**RESPUESTA A OBSERVACIONES AL INFORME DE EVALUACIÓN
TÉRMINOS DE REFERENCIA
INVITACIÓN PÚBLICA VA-027-2023**

Objeto: *“Compra, transporte, instalación y puesta a punto de mobiliario, completamente nuevo, y todo lo necesario para su correcto funcionamiento, mediante precios unitarios no reajustables, para las oficinas y aulas de la nueva planta física de la Facultad Nacional de Salud Pública bloque 33, localizado entre la Calle Moore y Carrera Bolívar, de acuerdo con los diseños, especificaciones técnicas entregadas por la Universidad y la propuesta comercial entregada por el contratista*

Detalle que deben cumplir las canaletas para redes eléctricas y de voz y datos que se van a instalar en el proyecto Facultad Nacional de Salud Pública ELECT_FNSP_E4133-DETALLES .

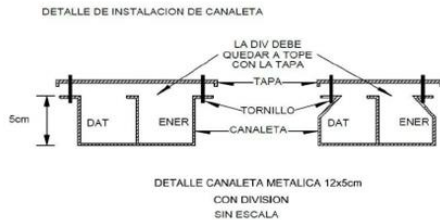
La lámina central no cumple, toda vez que esta debe llegar hasta el borde la tapa, de tal forma que impida la comunicación entre los cables de datos y los eléctricos.

El paral aportado por el proponente CONSORCIO UNIA004 2023 dentro de la solicitud de aclaraciones y precisiones, NO asegura la división que se requiere para independizar completamente el cableado eléctrico y el cableado de voz y datos, origen de la observación que motivó la solicitud de dicho elemento.

1. Canaleta Metálica en lamina de acero Cold-Rolled calibre 22, pintura electrostática color gris texturizado con división central. Dicha división debe llegar hasta el tope de la tapa, de manera que se gatarantice total independencia entre los dos canales.

2. Se debe garantizar que las puntas de los tornillos de la tapa queden por fuera y no deterioren los cables. Esto es, mediante dobleces hacia afuera.
3. Todas las curvas son a tres tiempos, es decir, con ángulos superiores a 90°.

4. Se debe conservar la división durante todo el recorrido de la canaleta.
5. Los cables de ambos canales deben quedar amarrados contra el fondo de la canaleta cada 1.5m.

6. Las uniones y cortes deben quedar unidas con remaches o tornillos, de forma que se garantice la rigidez de la canaleta.
7. El canal superior es para datos y el inferior es para energía (a menos que se especifique lo contrario en un caso especial). Para evitar el desbordamiento de los cables de datos, la división debe tener un dobles hacia arriba.

8. Nunca se deben mezclar los cables entre los dos canales.
9. Se debe garantizar la continuidad eléctrica de la canaleta en todo su recorrido mediante la instalación de puentes en cable de cobre y terminales de ojo punchadas o un cable que haga el mismo recorrido de la canaleta.
